# **Bescheid**

über die Änderung, Ergänzung und Verlängerung der Geltungsdauer der allgemeinen bauaufsichtlichen Zulassung/ allgemeinen Bauartgenehmigung vom 19. Februar 2020

Z-8.1-922

Gerüstbauteile für das Gerüstsystem "MJ UNI-CONNECT 100 DUO"

Bezeichnung	Otik. Workston		Demontaring
MJ UNI-CONNECT 100 DUO	geregel	t in Z-8.1-872	
Stahlboden U-Auflage Breite 0,32 m			Anlage A Seite 97-a

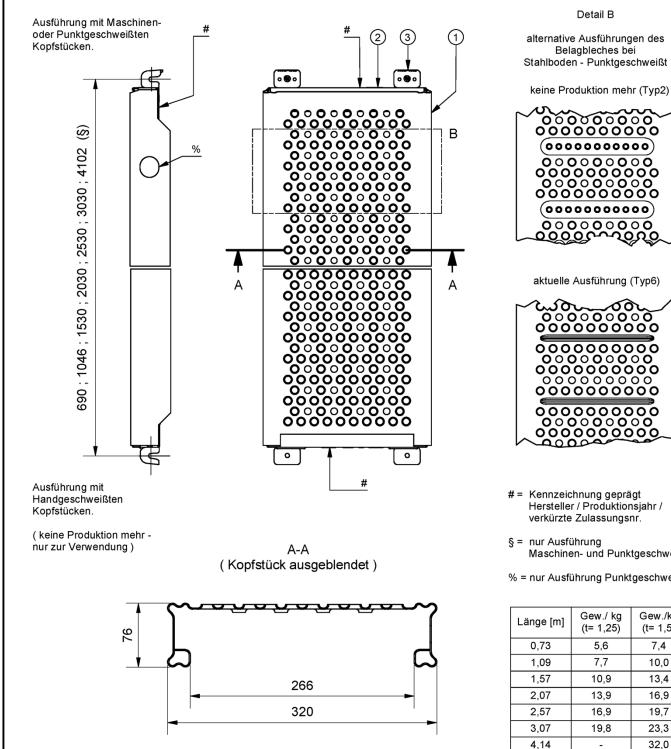
j) In Anlage A wird die Seite 97 durch die Seite 97-a ersetzt.
